**AVIS RELATIF À LA PROTECTION
CONTRE LES EVENTUELS EFFETS NOCIFS ET NUISANCES
PROVOQUÉS PAR LES RAYONNEMENTS NON IONISANTS
GÉNÉRÉS PAR DES ANTENNES ÉMETTRICES STATIONNAIRES**

Commune : CHARLEROI - Exploitant : PROXIMUS

Référence exploitant : 71ALB_01

Rapport n° 732 / 2024

Figure 1 : Vue en plan des lieux de séjour et des points de contrôle

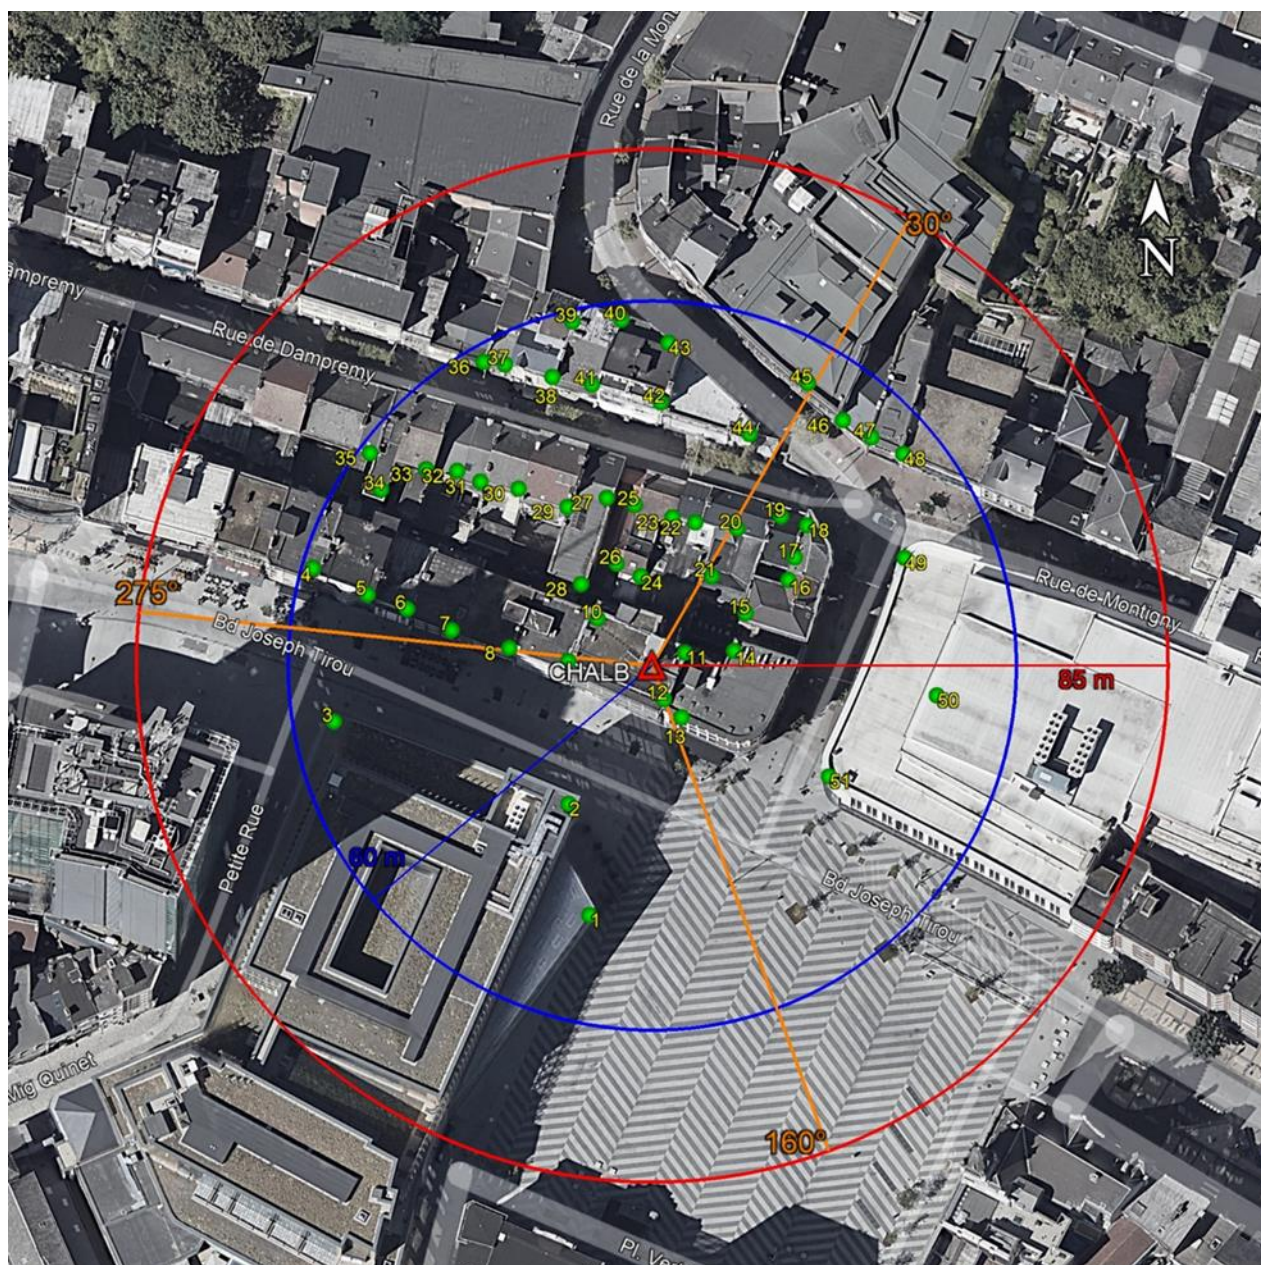
Les fréquences d'émission, la puissance rayonnée par chacune des antennes et leur gain permettent de déterminer le rayon de la zone à analyser. Tout dépassement de la limite par installation est exclu en dehors de cette zone. Le tableau 2 reprend les 35 LS² pour lesquels l'indice d'exposition est le plus élevé. Les différentes colonnes indiquent :

- le numéro du point de contrôle repris sur un des plans de la figure 1;
- le numéro du LS dans lequel se trouve le point de contrôle de la 1^{ère} colonne ;
- l'atténuation d'obstacle prise en compte pour le calcul de l'indice d'exposition dans le LS ;
- le résultat du calcul de l'indice d'exposition.

N° point de contrôle	LS	Atténuation (dB)	Indice d'exposition relatif à la limite par installation IE_i
51	LS49	3,0	0,876
45	LS45	3,0	0,862
5	LS5	3,0	0,816
42	LS42	3,0	0,790
4	LS4	3,0	0,728
49	LS49	3,0	0,694
43	LS42	3,0	0,679
40	LS40	3,0	0,406
34	LS34	3,0	0,349
39	LS39	3,0	0,325
50	LS49	3,0	0,306
47	LS47	3,0	0,266
44	LS44	3,0	0,263
38	LS38	3,0	0,246
33	LS33	3,0	0,212
7	LS7	3,0	0,201
48	LS48	3,0	0,189
46	LS46	3,0	0,186
35	LS35	3,0	0,140
8	LS8	3,0	0,124
9	LS9	3,0	0,117
18	LS18	3,0	0,114
13	LS13	3,0	0,096
20	LS20	3,0	0,074
22	LS22	3,0	0,071
19	LS19	3,0	0,070
17	LS17	3,0	0,070
16	LS16	3,0	0,062
12	LS10	10,0	0,059
21	LS20	3,0	0,058
36	LS36	3,0	0,039
6	LS6	3,0	0,035
3	LS1	3,0	0,035
37	LS37	3,0	0,033
23	LS23	3,0	0,033

En ce qui concerne les antennes de l'installation mentionnées dans le tableau 1, la distance maximale à laquelle la limite pourrait être atteinte, à l'extérieur, est égale à 81,5 m. S'il n'y a pas de LS à une distance inférieure, les antennes respectent forcément la limite d'immission.

Dans le cas des LS situés à l'intérieur des bâtiments, une atténuation d'obstacle est prise en compte et il en résulte que la distance maximale à laquelle la limite pourrait être atteinte se réduit à 57,7 m.

Figure 2 : Vue en plan des installations d'antennes dans un rayon de 300 mètres autour de l'installation faisant l'objet de la demande d'avis

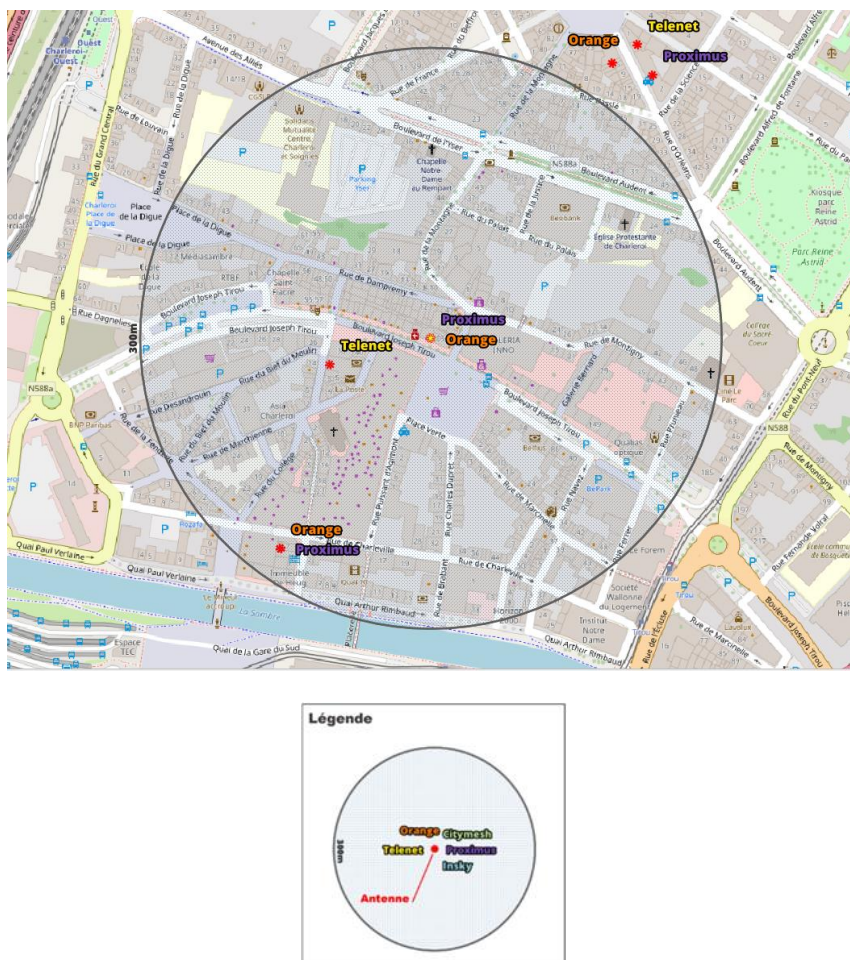
Le plan en projection verticale de la figure 2 indique la localisation des installations d'antennes émettrices stationnaires visées par le décret et situées dans un rayon de 300 mètres autour de l'installation référencée dans le paragraphe 2 et localisée au centre du cercle. Les données de localisation de ces antennes et les avis correspondant sont accessibles via le cadastre en ligne des antennes émettrices stationnaires⁶. Les installations prises en compte dans l'évaluation du respect de la limite cumulative sont les installations d'antennes émettrices déclarées en service par l'exploitant à la date du présent avis, à l'exception de l'installation référencée dans le paragraphe 2 et éventuellement d'autres installations ayant fait l'objet d'une demande d'avis à la même date et qui sont situées à l'intérieur de la zone de 300 mètres de rayon.

- a) il y a au plus 4 installations d'antennes émettrices stationnaires présentes dans la zone d'évaluation de 300 mètres de rayon représentée dans la figure 2, y inclus l'installation référencée dans le paragraphe 2 : la limite cumulative définie à l'article 4, §2 du décret est nécessairement respectée dans les lieux de séjour à l'intérieur de la zone d'évaluation de 300 mètres de rayon ;

- b) il y a exactement 5 installations d'antennes émettrices stationnaires présentes dans la zone d'évaluation de 300 mètres de rayon représentée dans la figure 2, y inclus l'installation référencée dans le paragraphe 2 et il existe, pour 3 ou 4 de ces installations, un avis attestant le respect de la limite abrogée de 3 V/m : la limite cumulative définie à l'article 4, §2 du décret est nécessairement respectée dans les lieux de séjour à l'intérieur de la zone d'évaluation de 300 mètres de rayon ;

- c) dans tous les autres cas, il a été vérifié que la limite cumulative définie à l'article 4, §2 du décret n'est pas dépassée dans les lieux de séjour sur base du nombre d'installations localisées dans la zone d'évaluation de 300 mètres de rayon représentée dans la figure 2, de leur localisation ainsi que des données inscrites dans la figure 1 et au paragraphe 4 du présent avis et dans les avis attestant le respect de la limite par installation ou de la limite abrogée de 3 V/m relatifs aux autres installations reprises dans la figure 2.

Compte tenu des considérations ci-dessus, il apparaît que l'intensité du rayonnement électromagnétique généré, dans les lieux de séjour situés dans un rayon de 300 mètres autour de l'installation référencée dans le paragraphe 2, par l'ensemble des antennes émettrices stationnaires de l'ensemble des exploitants du même site d'antennes émettrices stationnaires respecte la limite fixée à l'article 4, § 2 du décret.
